# KRAJSKÝ ÚŘAD

## Rozhodnutí

podle ust. § 7 odst. 6 zákona, že záměr „Retail Park Hodějovice“ **nemůže mít významný vliv na životní prostředí a nebude posuzován podle zákona.**

Retail Park Hodějovice

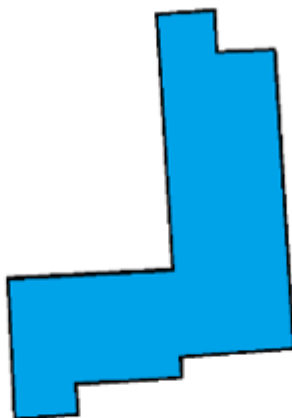
#### 2.

Není zjevné, že Záměr nese podpis oprávněného zodpovědného projektanta části SO 16 SADOVÉ ÚPRAVY a otisk jeho autorizačního razítka, což je zřejmě v rozporu se Zákonem č. 360/1992 Sb. § 13 odstavec (3) písmeno a).

*Vypořádání: Pro provedení zjišťovacího řízení je důležité, že oznámení záměru „Retail Park Hodějovice“ (JHC 1118) je podepsáno zpracovatelkou oznámení jak v tištěné, tak v elektronické podobě oznámení uložené v informačním systému EIA. Stejně tak i písemnosti krajského úřadu k záměru „Retail Park Hodějovice“ (JHC 1118) uložené v informačním systému EIA jsou opatřeny elektronickým podpisem. Oznámení je zpracováno autorizovanou osobou podle § 19 zákona a splňuje požadavky zákona.*

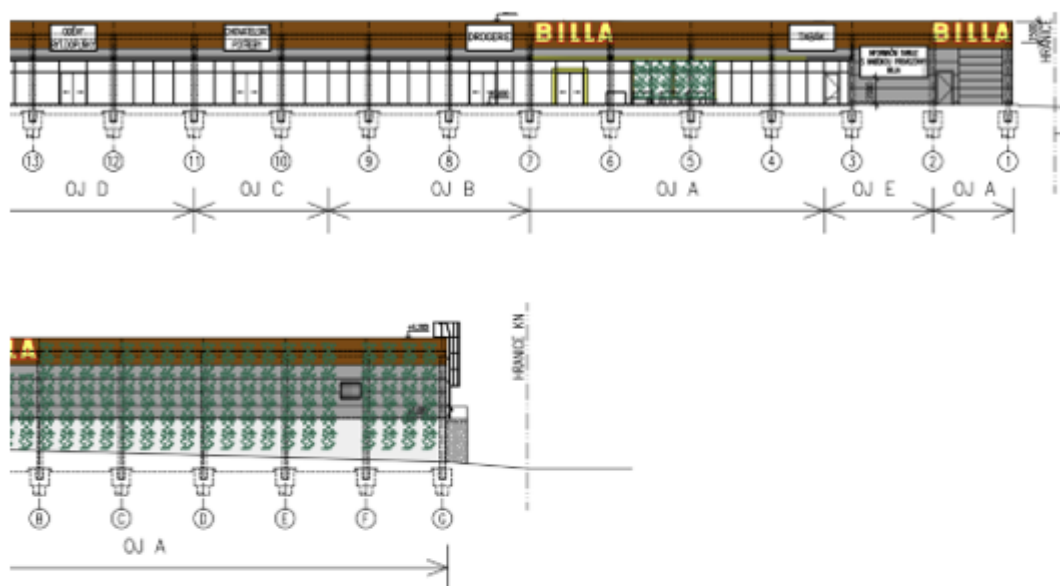
#### **Připomínka – nesoulad výkresové dokumentace**

Legenda výkresové dokumentace nekoresponduje s výkresy - například šrafy, barevné provedení oken a dveří (nebo není explicitně specifikováno, co reprezentují nevybarvené plochy na výkresech, kde lze předpokládat umístění oken, dveří nebo prosklené fasády). Viz Obrázek 8 a 9.

*Vypořádání: Výkresy pohledů západní, východní apod. byly předloženy pro přibližnou představu rozmístění jednotlivých obchodních jednotek a nejsou v nich uvedeny rozměry. Rozměr patek apod. je detail, který není důležitý pro tuto fázi přípravy záměru a potřebám hodnocení vlivů na životní prostředí a veřejné zdraví.*
